CIRCULAR ACLARATORIA No. 1

PROCESO DE LICITACION
LP-02-SAN-2023

La Alcaldía Municipal de San Antonio del Norte, departamento de La Paz, a las empresas y firmas constructoras que están participando en el Proceso de Licitación Privada “Construcción de 218.00 M de Pavimento en Calle Principal Hacia Las cañas”, en el Municipio de San Antonio del Norte, La Paz; por este medio, comunica y hace de su conocimiento, la **CIRCULAR ACLARATORIA No. 1** de este proceso, misma que contiene las respuestas a las consultas realizadas en tiempo y forma, por parte de los interesados en participar en este proceso.

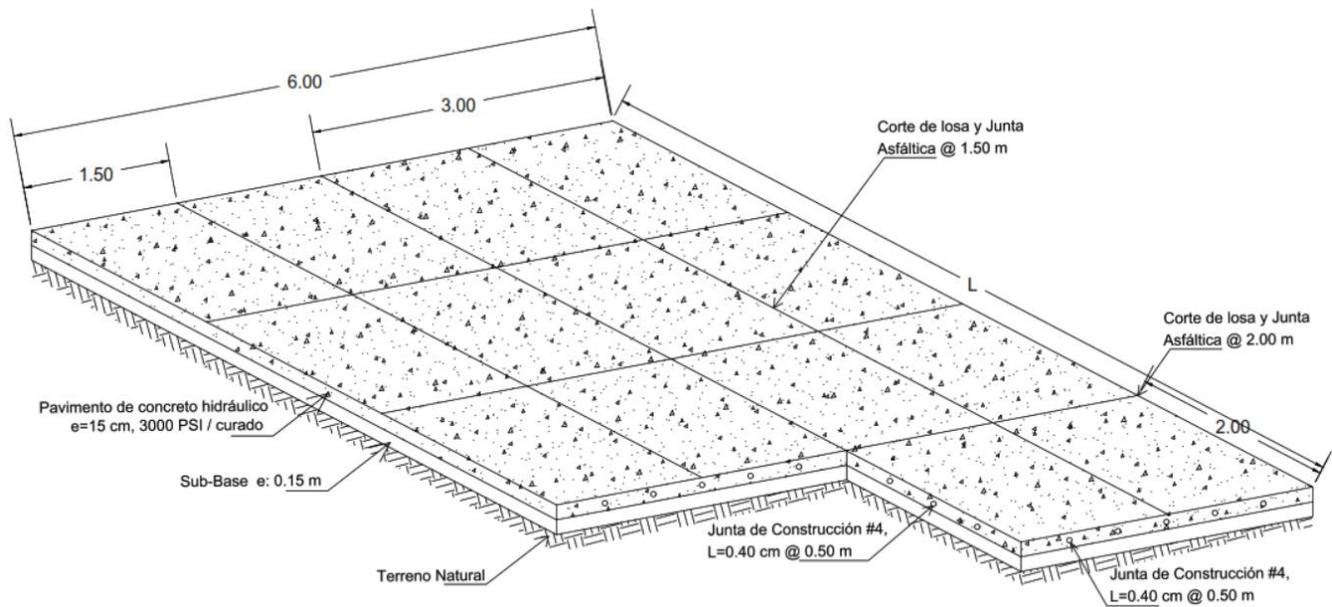
Para calcular las cantidades de cada una de las actividades a continuación se muestra el detalle de la construcción del pavimento con sus respectivas medidas e información necesaria, así mismo se aclara que el espesor de la capa de Sub-base es de **15 cm** no como esta contemplado inicialmente en los planos, por lo tanto, considerar este espesor para calcular las cantidades de sub-base.
